Ref: Dictamen Nº 05/2012

“Modificación de la Ordenanza Nº 4021- Art. 12.3
Ventilación e iluminación de locales de 1º categoría”.

Modificación de la Ordenanza N° 4021

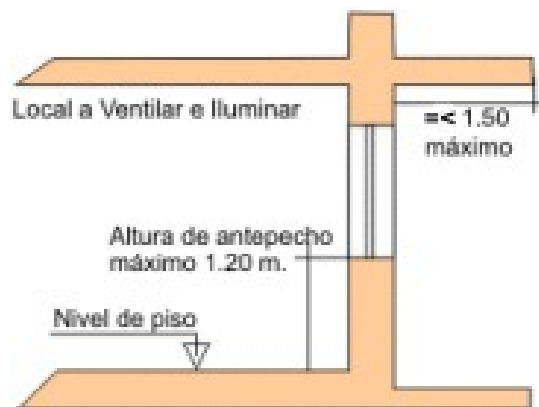
Para locales de 1º categoría, se exigirán los siguientes valores:

No debiendo las aberturas tener el antepecho a más de 1,20 m. de altura

medidos desde el nivel del piso interior.
